# Rapport de contrôle d'installations électriques à basse et à très basse tension

RÉF. 44/2024/64757/01:1

**DATE DU CONTRÔLE** 21/05/2024 **AGENT VISITEUR** Jean François Nibus  
**ADRESSE DU CONTRÔLE** Rue des Grandes Ruelles 54 - 4520 Antheit **TYPE DE CONTRÔLE** Visite de contrôle vente ancienne installation (8.4.2)

## CONCLUSION : NON CONFORME

**Croquis de position élémentaire et descriptif sommaire des tableaux**

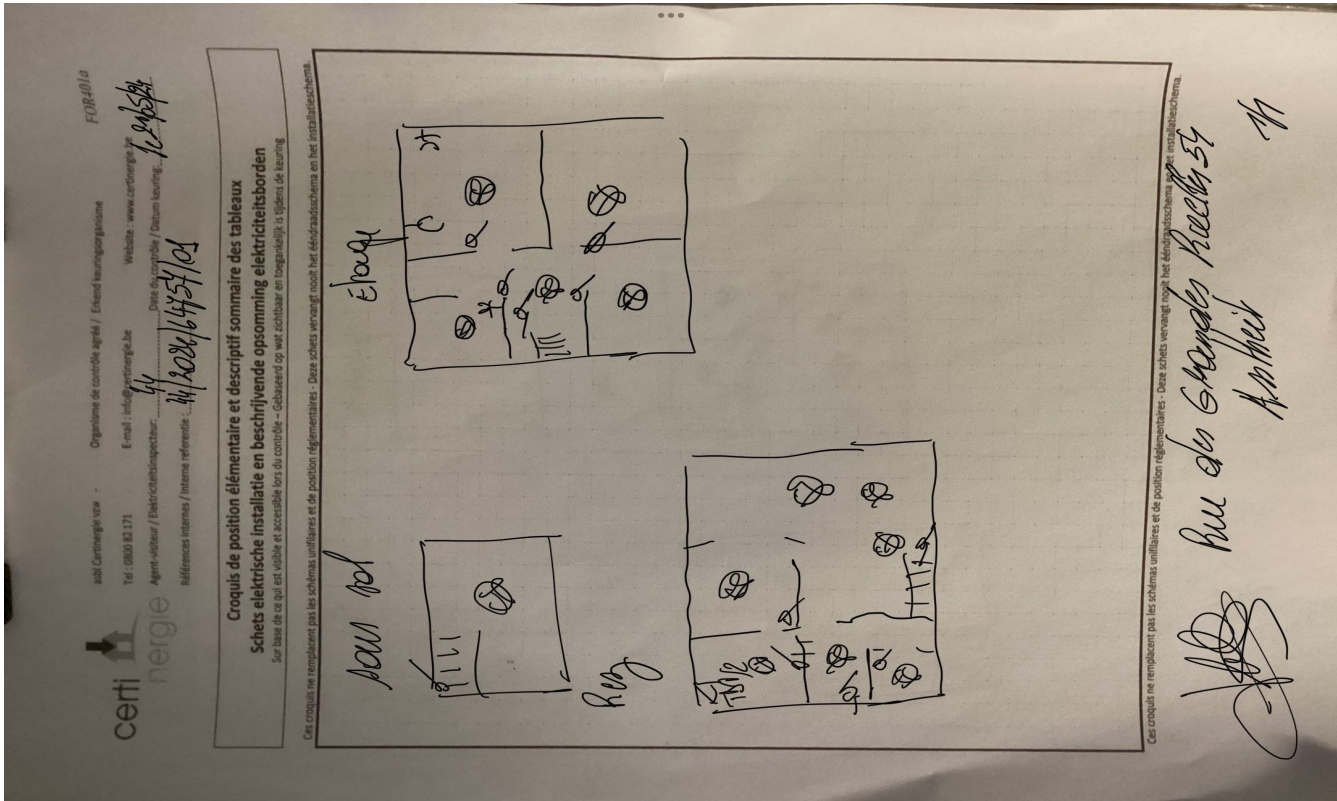
sur base de ce qui est visible et accessible lors du contrôle  
 Note : ces croquis ne remplacent pas les schémas unifilaires et de position réglementaires
